TECH TIP 003

E4/TT003 v1.0
2014/03

5501XS, 5671XS Y SUS CORRESPONDIENTES TENSORES

RENAULT 1,4 16V Y 1,6 16V GASOLINA

FIG. 1

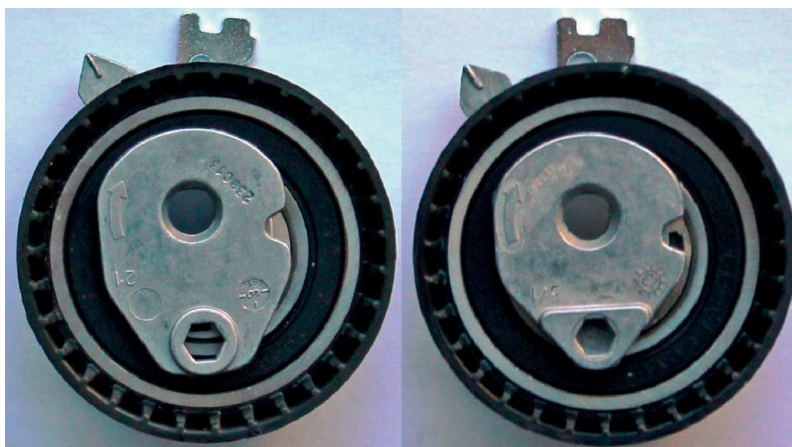
La correa de distribución 5501XS y los tensores correspondientes T43064 (Fig. 1 de la izquierda) o T43168 (Fig. 1 de la derecha), así como sus kits asociados, han quedado obsoletos debido a una actualización del fabricante y proveedor de equipo original (OEM/OES). Dejarán de instalarse en los motores Renault K4M/K4J.

FIG. 2

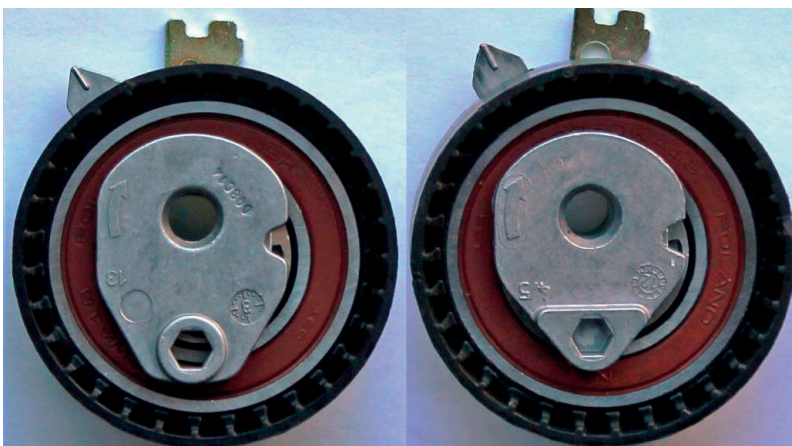
La correa 5501XS se ha sustituido por la 5671XS, el tensor T43064 se ha sustituido por el T43236 (Fig. 2 de la izquierda) y el tensor T43168 se ha sustituido por el T43238 (Fig. 2 de la derecha).

Los cuatro tensores parecen idénticos, pero hay una diferencia importante en su funcionamiento. Los tensores de nueva generación T43236 y T43238 generan una menor tensión en la correa y únicamente se pueden utilizar con la correa de nueva generación 5671XS, diseñada específicamente para esta actualización.

La correa antigua (5501XS), los antiguos tensores (T43064 y T43168) y los kits en stock pueden seguir instalándose en aplicaciones de K4J/K4M fabricados antes de 2013. No se pueden mezclar piezas de antigua generación con piezas de nueva generación. La nueva correa (5671XS) se puede utilizar en todas las aplicaciones de K4M/K4J. Sin embargo, solo se debe utilizar con los tensores de nueva generación (T43236 y T43238).
